改善箇所説明図

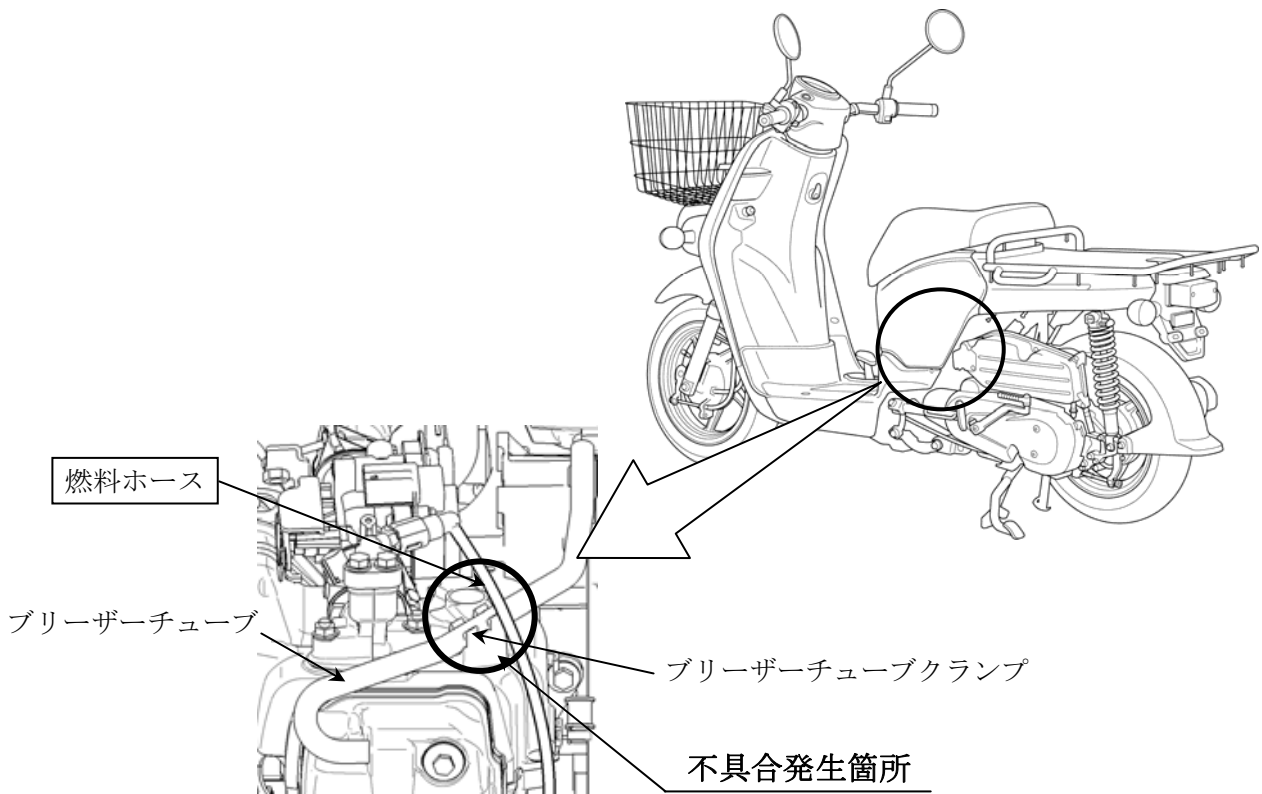
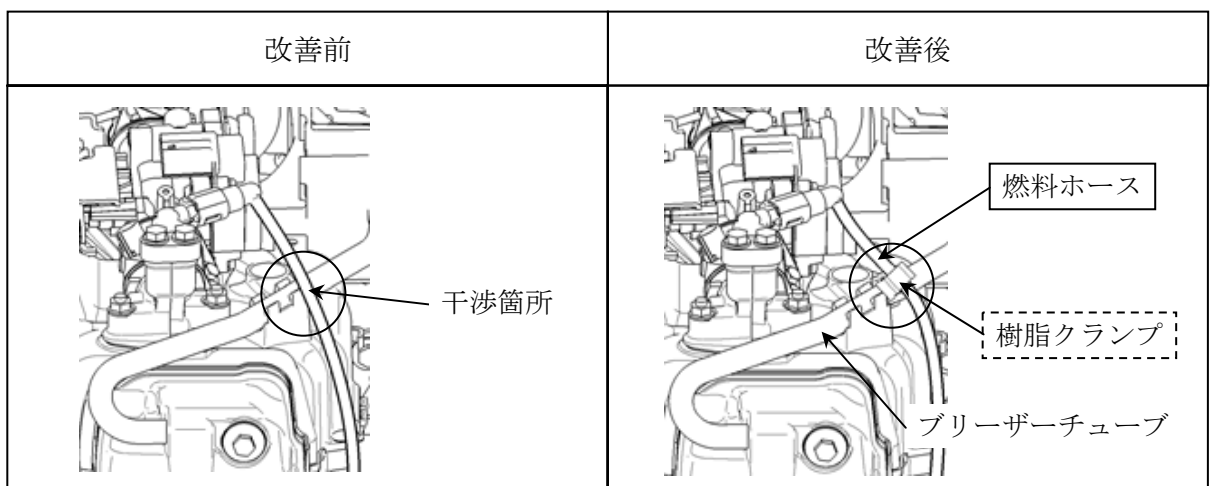
燃料ホースの配索指示が不適切なため、燃料ホースとブリーザーチューブクランプが干渉するものがある。そのため、そのまま使用を続けると、走行中の振動で燃料ホースが摩耗し、最悪の場合、穴が開いて燃料が漏れるおそれがある。

全車両、燃料ホースを新品に交換するとともに、燃料ホースとブリーザーチューブを固定する樹脂クランプを取付ける。

識別：車台番号打刻部付近に黄色の識別ラベルを貼付する。
